改善箇所説明図

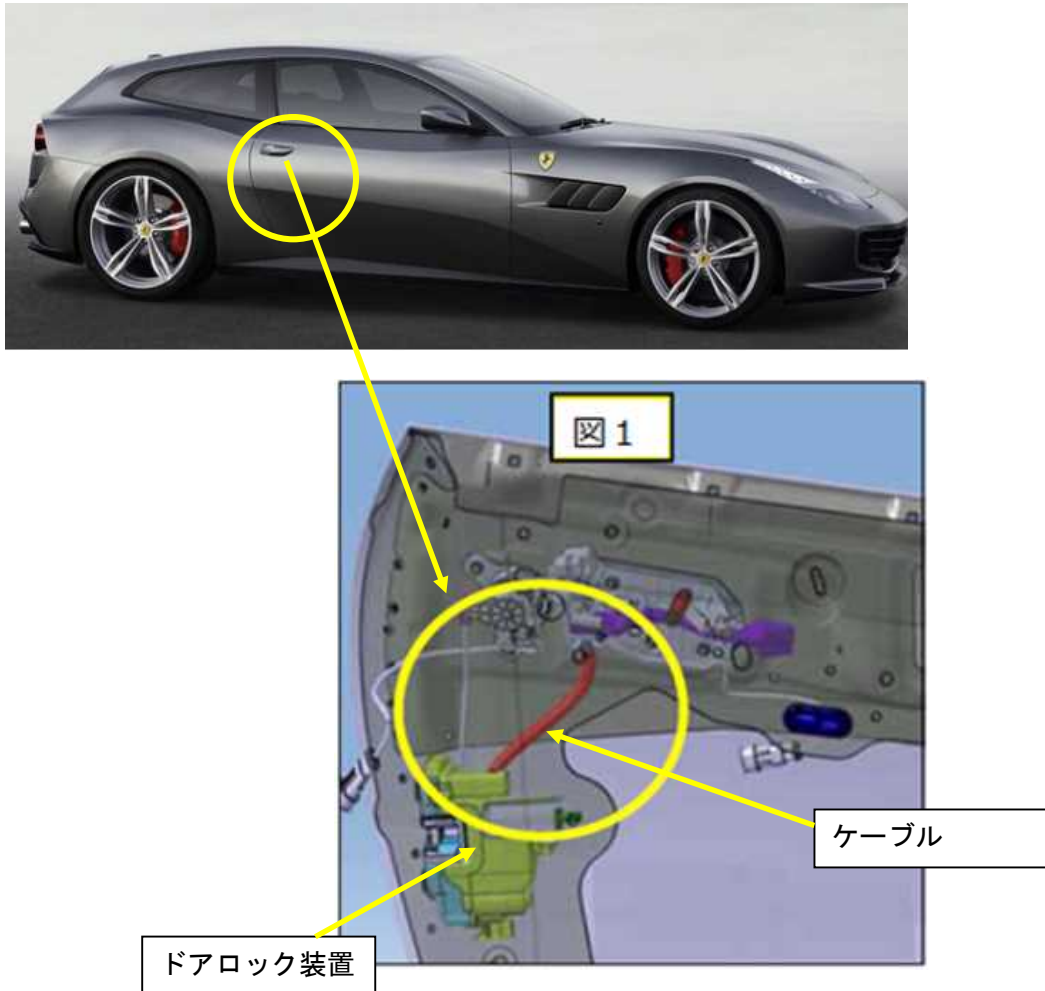
左右ドアのドアロック装置において、ドアを外側から開けるためのケーブルの配策が不適切なため、ケーブル固定部に過大な負荷がかかるものがある。

そのため、ケーブル固定部が破損し、ドアが外側から開けられなくなるおそれがある。

全車両、左右ドアのケーブルを対策品に交換し、ケーブル固定具を取付、適切な配策に調整する。
また、ドアロック機構を新品に交換する。

識別:改善済車両には車台番号打刻の左側に黄色ペイントを塗布する。
